HOSPITAL NACIONAL

LICITACIÓN PÚBLICA NACIONAL No. 02/2014

"Adquisición de Equipamientos Industriales"

ACLARACIONES

ITEM 6 – CARRO PARA TRANSPORTE DE ALIMENTOS

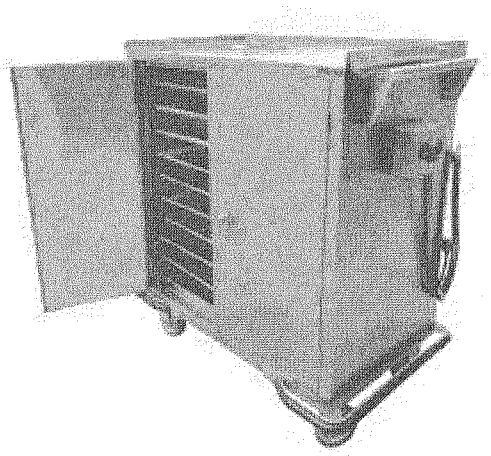
Solicitamos tengan a bien proveer fotos, imágenes de los productos correspondientes a los ítems 7-8-9-10-11-12-13 de la licitación de referencia, para mayor exactitud de presupuestar productos a entera satisfacción de la institución.-

A modo referencial se remiten imágenes de los ítems licitados los que se aproximan a lo solicitado, pudiendo diferir en algunos puntos. Sin embargo, se aclara que la oferta debe cumplir con todo lo solicitado en el PBC.
